PREVOST

BULLETIN DE GARANTIE

BG23-11

DATE :	Avril 2023	SECTION :	06 ÉLECTRIQUE
EXPIRATION:	Avril 2025		
SUJET :	ALIMENTATION ÉLECTRIQUE DES PHARES

PARTIE 1 : RE-BRANCHEMENT DU MODULE

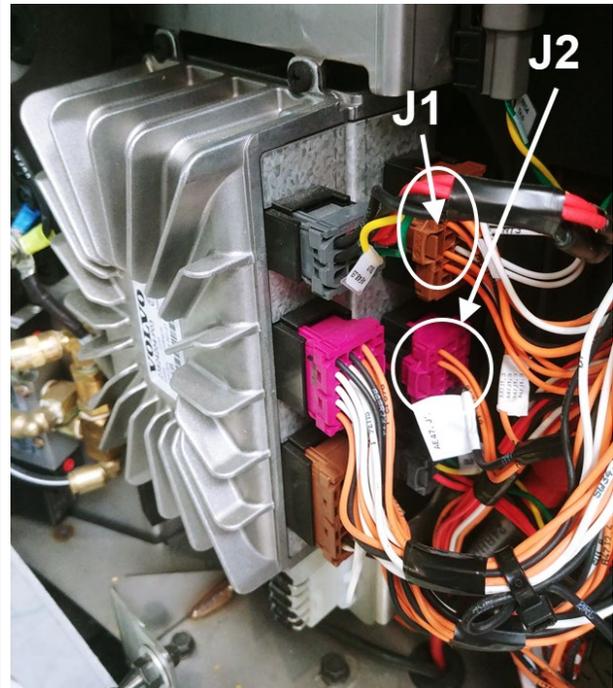
2. Localiser le mauvais branchement.

- Localiser le module A47 I/OB dans le compartiment tel qu'indiqué.
- Sur le côté du module, repérer les connecteurs J1 et J2.

3. Rebrancher le fil dans la bonne cavité.

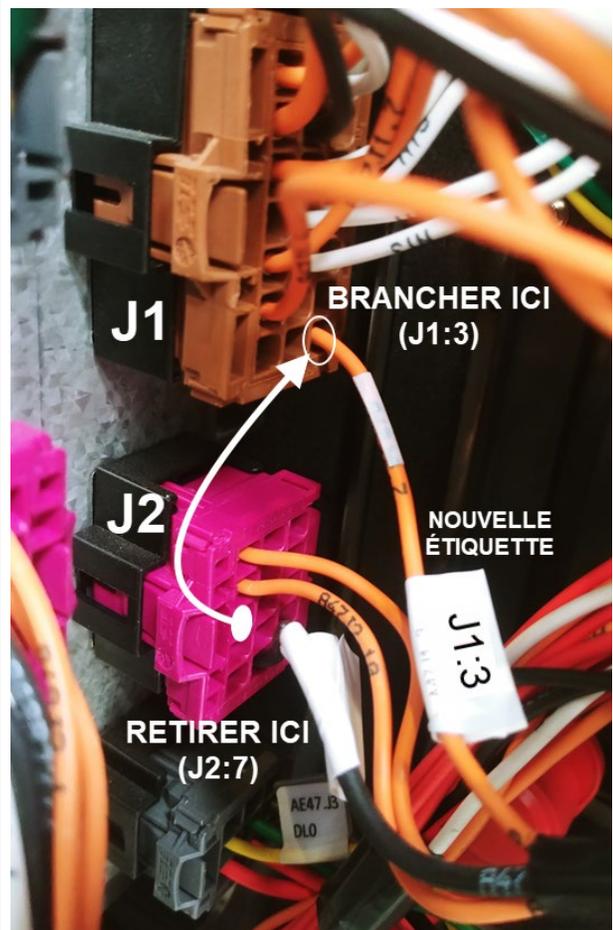
- Localiser le fil J2:7 (connecteur central J2).
- Débrancher le connecteur J2 (voir la note pour la procédure de débranchement).
- Retirer le fil J2:7 à l'aide de l'outil d'extraction 568103 (voir note pour la procédure de retrait).
- Apposer une étiquette sur le fil indiquant qu'il s'appellera désormais J1:3.
- Reconnecter le fil dans la cavité J1:3 du connecteur J1 (supérieur).
- Rebrancher le connecteur J2.
